ГОСТ Р
58612—
2019

КОЛЕСА СОСТАВНЫЕ ЖЕЛЕЗНОДОРОЖНОГО ПОДВИЖНОГО СОСТАВА

Технические требования к процессу сборки

Изменение № 1 ГОСТ Р 58612—2019 Колеса составные железнодорожного подвижного состава. Технические требования к процессу сборки

Рисунок А.1 — Обод колесного центра

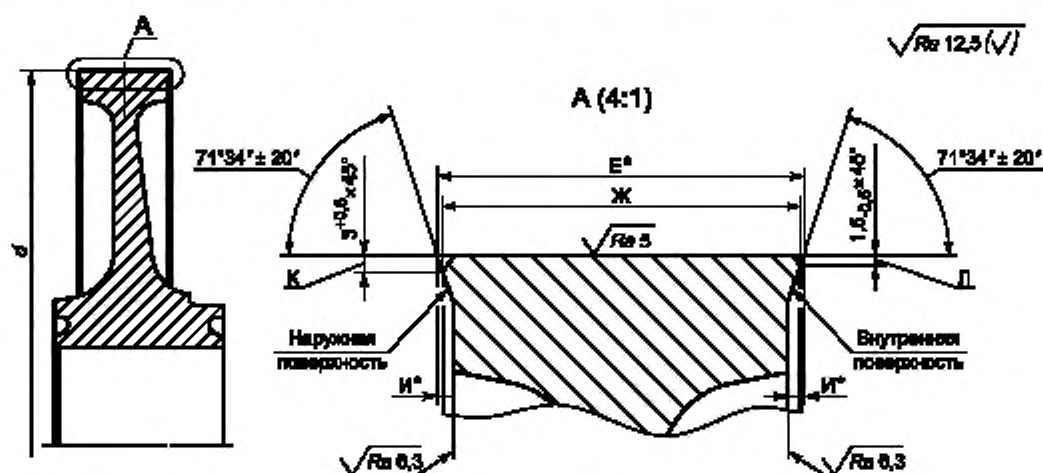
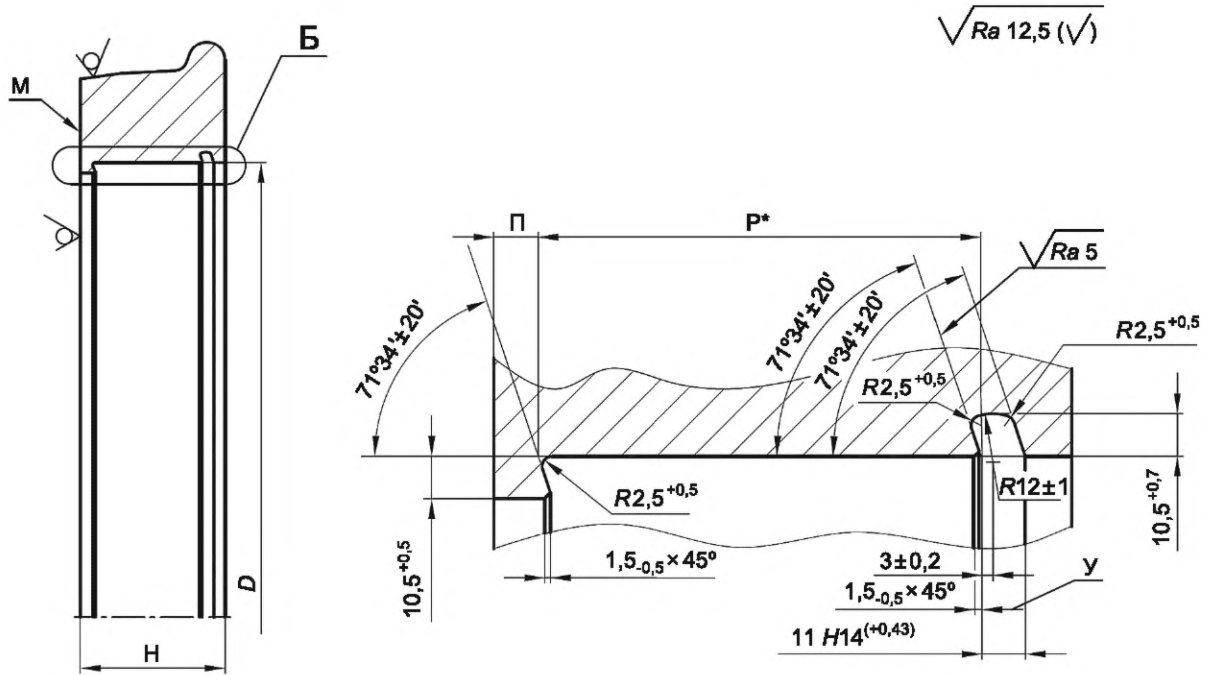
«4.2.1 Кромки посадочной поверхности обода колесного центра [см. рисунок А.1 (приложение А)] должны быть с фасками, скругление кромок радиусом не допускается».

Приложение А изложить в новой редакции:

Рисунок А.2 — Посадочная поверхность бандажа с гребнем

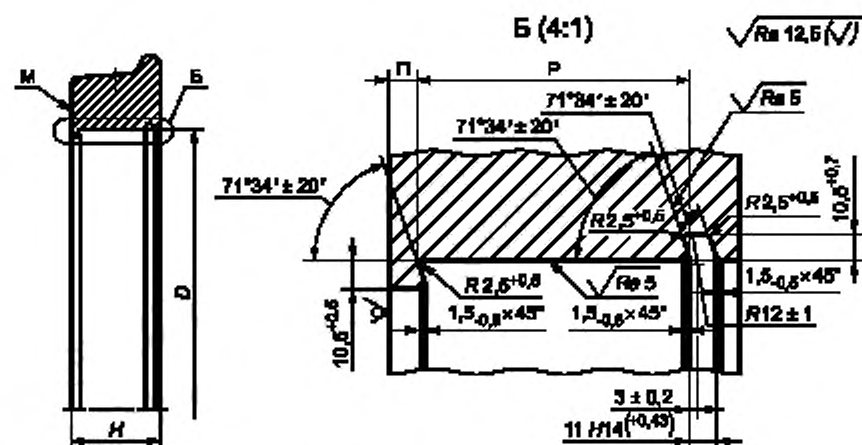
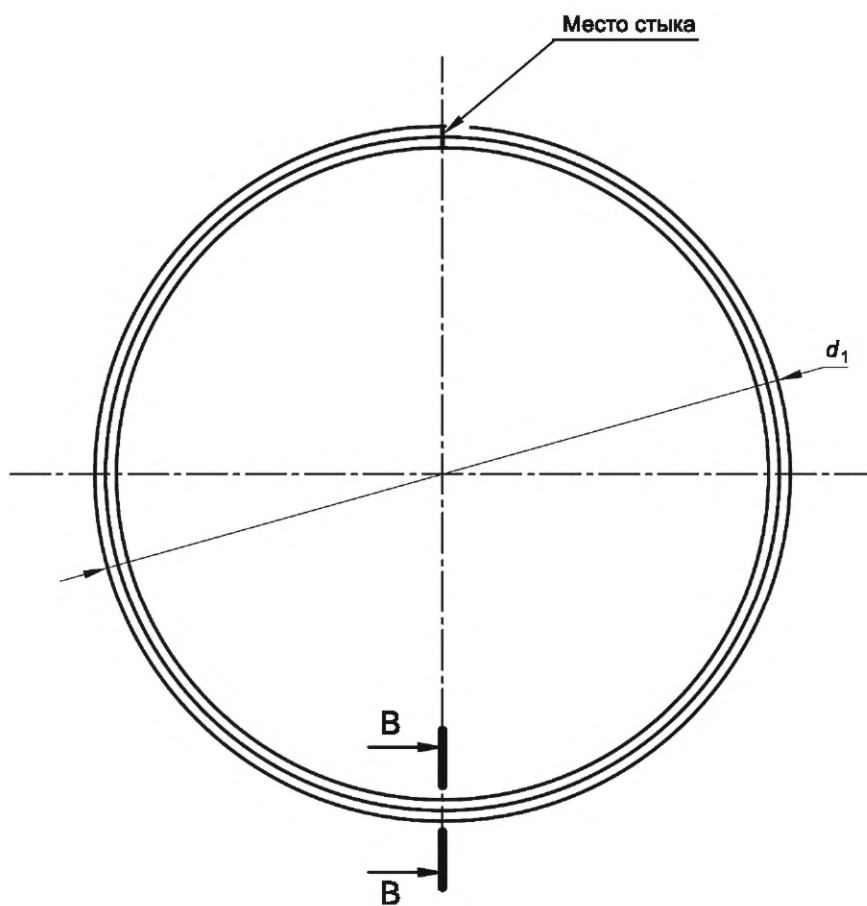
«4.3.1 Кромка выточки под бандажное кольцо [см. рисунок А.2 (приложение А)] должна быть с фаской, скругление кромки радиусом не допускается.

4.3.2 Радиусы сопряжения посадочной поверхности бандажа и поверхности упорного бурта, а также радиусы сопряжения поверхностей выточки под бандажное кольцо должны быть выполнены, как показано на рисунке А.2 (приложение А).

Допускается уменьшение радиуса сопряжения посадочной поверхности бандажа и поверхности упорного бурта до 1,5 мм».

«4.3.6 Толщина упорного бурта П бандажа с гребнем для нового формирования составного колеса приведена на рисунке А.2 (приложение А).

4.3.7 Значения ширины чернового бандажа с гребнем составного колеса Н приведены на рисунке А.2 (приложение А)».

Рисунок А.3 — Бандажное кольцо

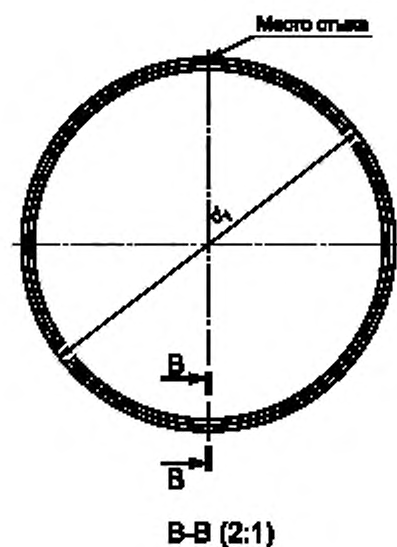
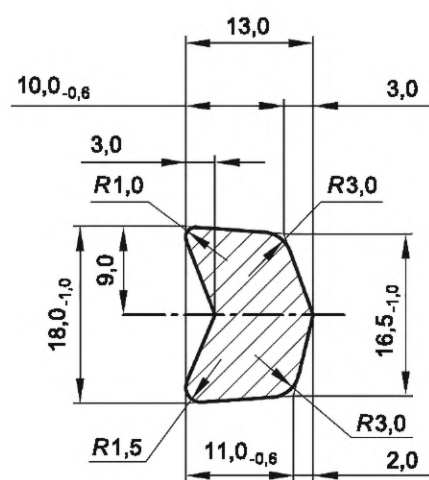
«4.4.2 Размеры профиля бандажного кольца приведены на рисунке А.3 (приложение А)».

Рисунок А.4 — Соединение бандажа с колесным центром».

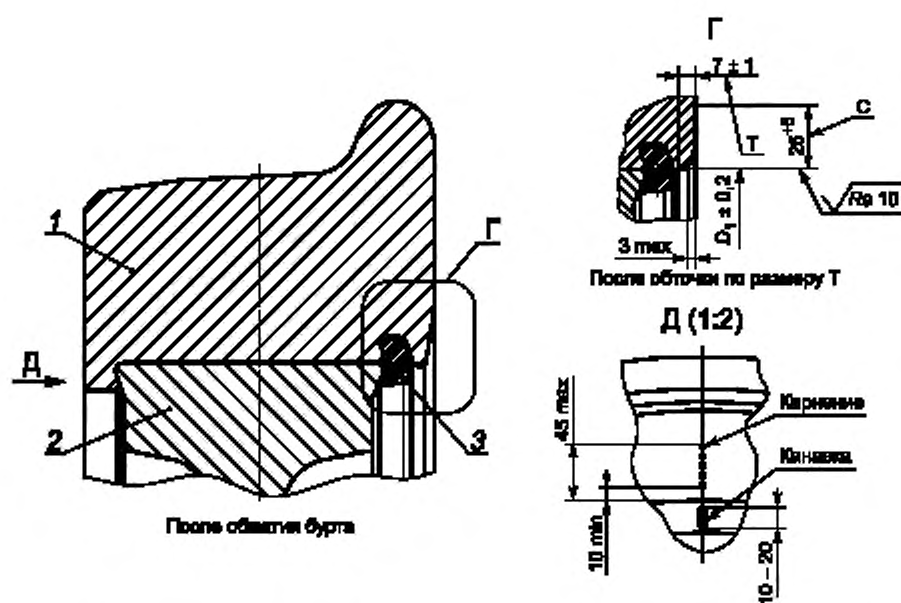
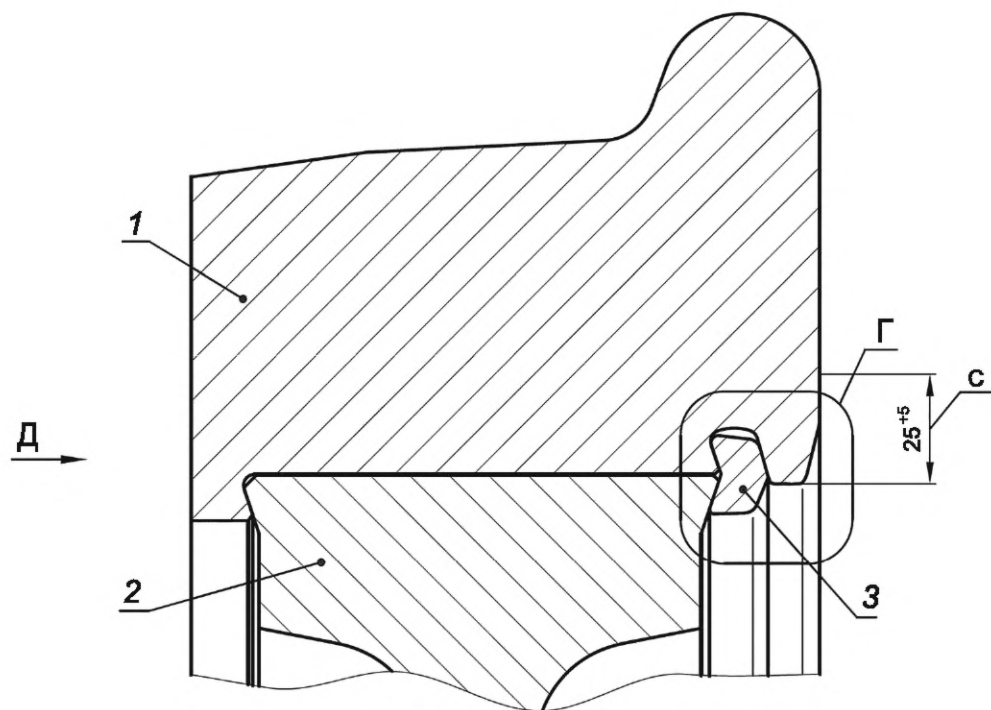
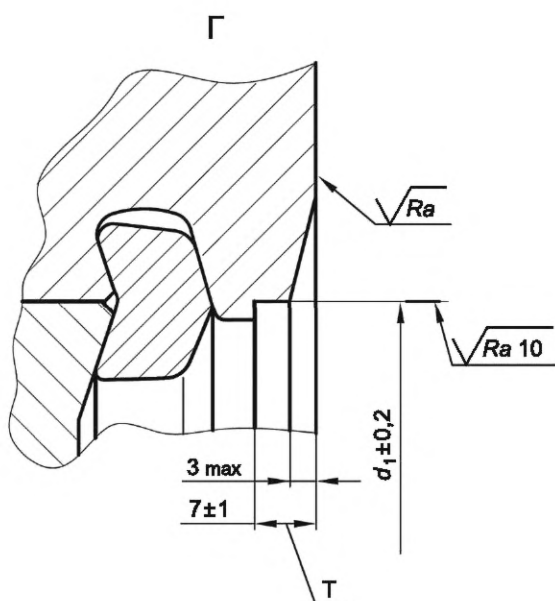
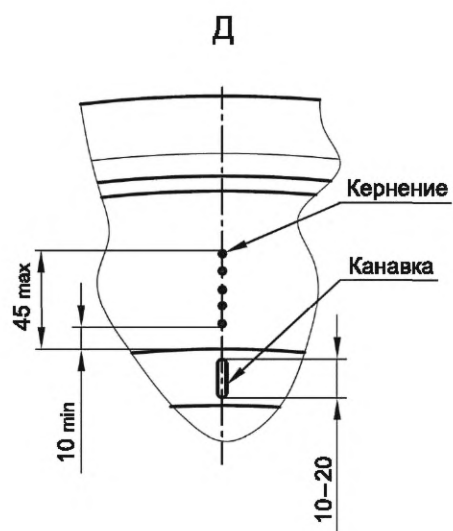
«4.5.9 Остывший до температуры окружающей среды и после обжатия прижимного бурта бандаж подвергают контролю на отсутствие дефектов (трещин) на участке С [см. рисунок А.4 (приложение А)] магнитопорошковым методом по ГОСТ Р 56512, или вихретоковым методом по ГОСТ Р ИСО 15549, или капиллярными методами по ГОСТ 18442».

«4.5.9а Прижимной борт бандажа подвергают механической обработке на сформированной колесной паре до размеров посадочного диаметра d_1 , соответствующего наружному (посадочному) диаметру обода колесного центра, на ширине T от внутреннего торца обработанного профиля бандажа [см. рисунок А.4 (приложение А)]. Следы обработки на бандажном кольце не допускаются.

После обработки прижимного борта допускается остаточная деформация не более 3,0 мм [см. рисунок А.4 (приложение А)].

Рисунок Б.1

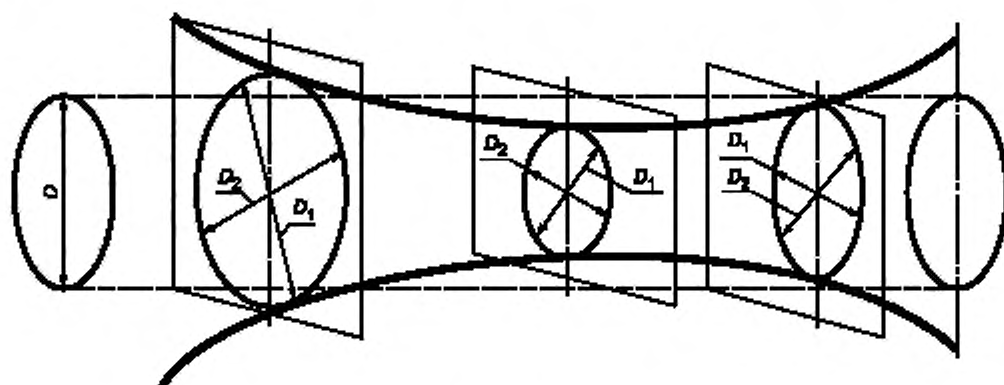
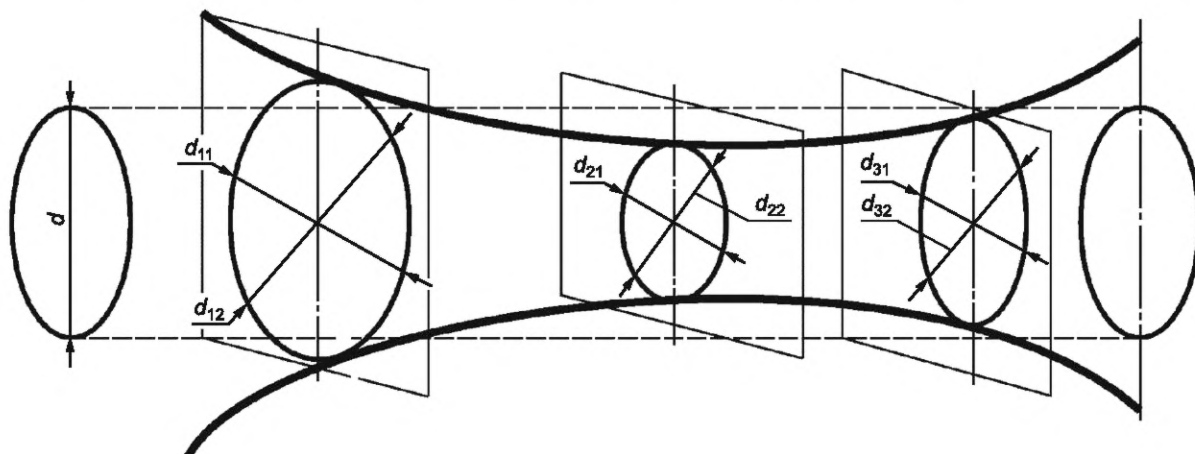
«Схема измерений для определения непостоянства диаметра в поперечном и продольном сечениях обода колесного центра приведена на рисунке Б.1 (приложение Б).

Приложение Б изложить в новой редакции:

Рисунок В.1

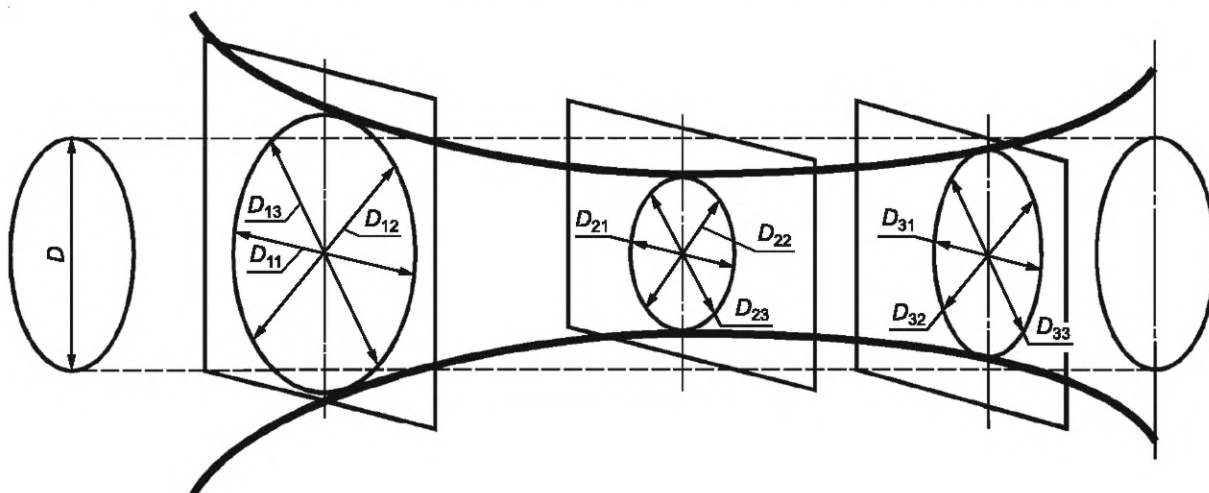
«Схема измерений для определения непостоянства диаметра в поперечном и продольном сечениях посадочной поверхности бандажа приведена на рисунке В.1 (приложение В)».

Стандарт дополнить приложением В:
